ndm - 1ª revisão
discussão pública

3. Identificação da Sugestão / Reclamação

No âmbito da abertura do período de discussão pública da 1.ª Revisão do PDM, vimos por este meio proceder à reclamação/sugestão da distribuidora principal proposta junto à Escola de Tecnologias Artísticas de Coimbra, situada na unidade operativa de planeamento e gestão dois, UOPG2, sita na localidade de Lordemão, freguesia de S. Paulo de Frades, distrito de Coimbra.

ANEXO II

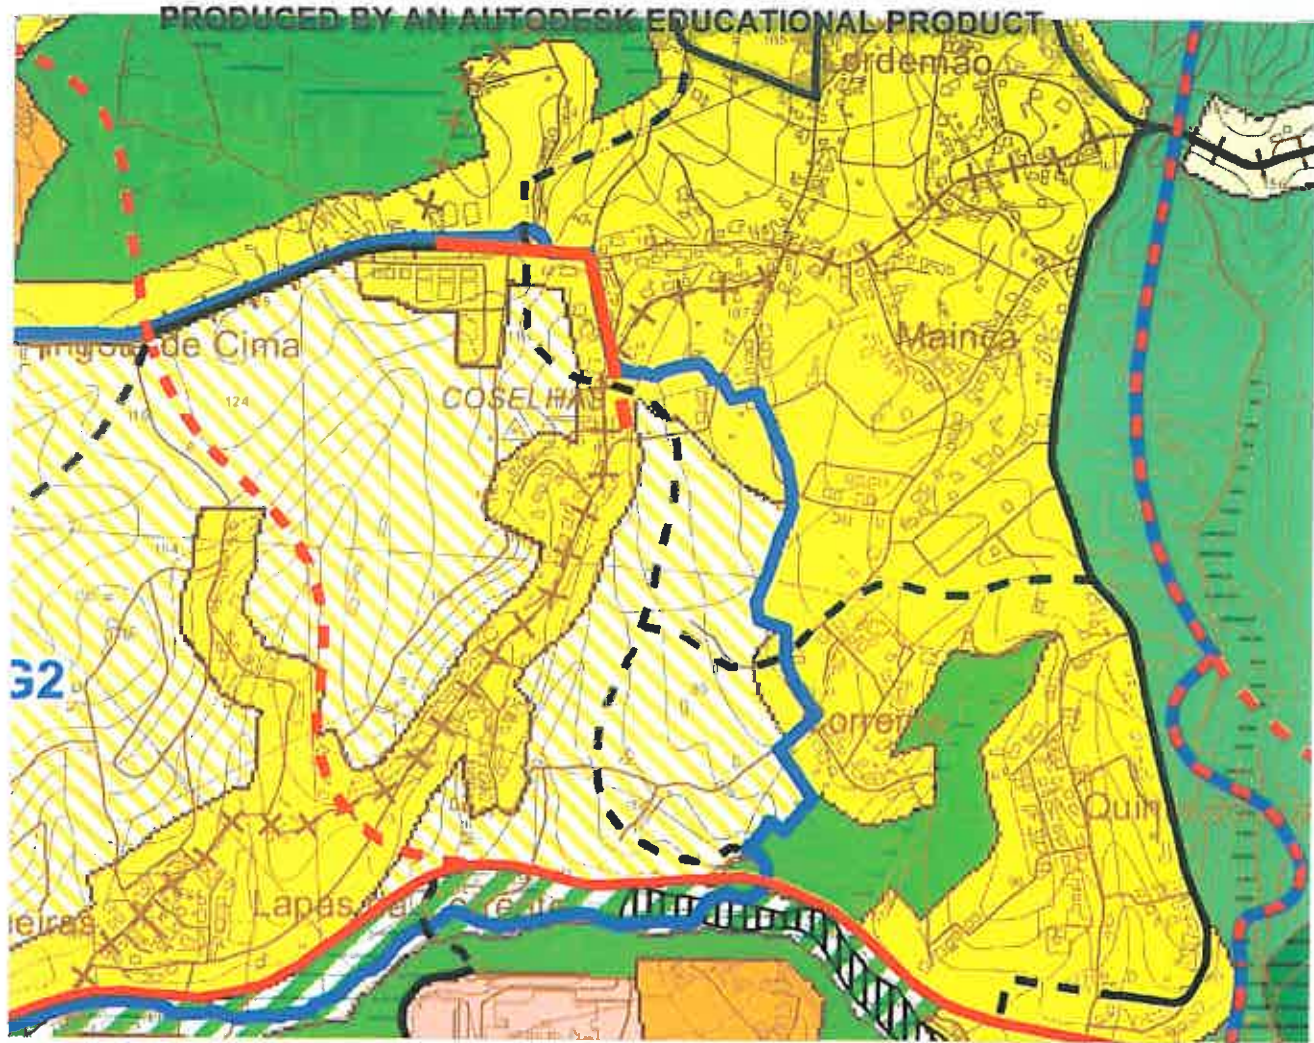
Cientes da necessidade de melhorar acessibilidades devido à expansão urbana das cidades considera-se que o troço proposto tem alternativas, sugerindo-se que sejam requalificadas e potenciadas as vias de circulação existentes (identificadas a traço vermelho no anexo II), nomeadamente a estrada da Ladeira da Capela de Lordemão, a qual tem espaço para alargamento e requalificação de acordo com as exigências e especificações técnicas de uma distribuidora principal.

— Sugestão de traçado para a Via Distribuidora Proposta na
1ª Revisão do PDM CMC.
